**Postępowanie o udzielenie zamówienia publicznego pn.: „Budowa gminnej oczyszczalni ścieków w Nozdrzcu – Etap II”, które jest współfinansowane z Europejskiego Funduszu Rozwoju Regionalnego w ramach Priorytetu nr „FEPK.02 Energia i środowisko” programu regionalnego Fundusze Europejskie dla Podkarpacia 2021-2027.**

**GMINA NOZDRZEC**  
36-245 NOZDRZEC  
woj. podkarpackie  
Regon 370440181, NIP 666-15-55-699  
IKŚR.271.7.1.2024

## **ODPOWIEDŹ NA PYTANIA OFERENTÓW**

Dotyczy: postępowania o udzielenie zamówienia na: „Budowa gminnej oczyszczalni ścieków w Nozdrzcu – Etap II”.

**Pytanie Nr 17:**

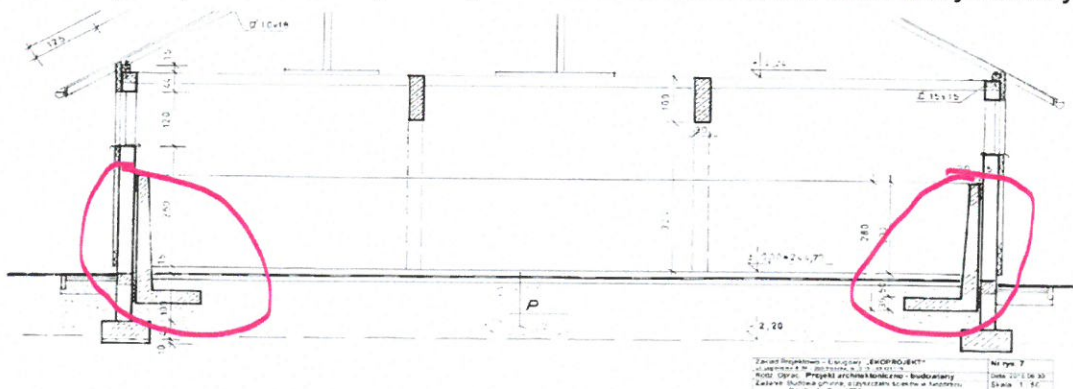
W nawiązaniu do pytania i odpowiedzi nr 3 z dnia 15.10.2024r. doprecyzowuję, że chodzi o dokumentację powykonawczą obrazującą zakres wykonany w etapie 1. W związku z powyższym ponownie proszę o przekazanie dokumentacji powykonawczej, która pokaże zakres prac zrealizowany w etapie 1 inwestycji.

Zamawiający udostępniła inwentaryzację powykonawczą, zawierającą m.in. obiekty na terenie oczyszczalni ścieków, dla których część zakresu robót została wykonana w I Etapie budowy gminnej oczyszczalni ścieków.
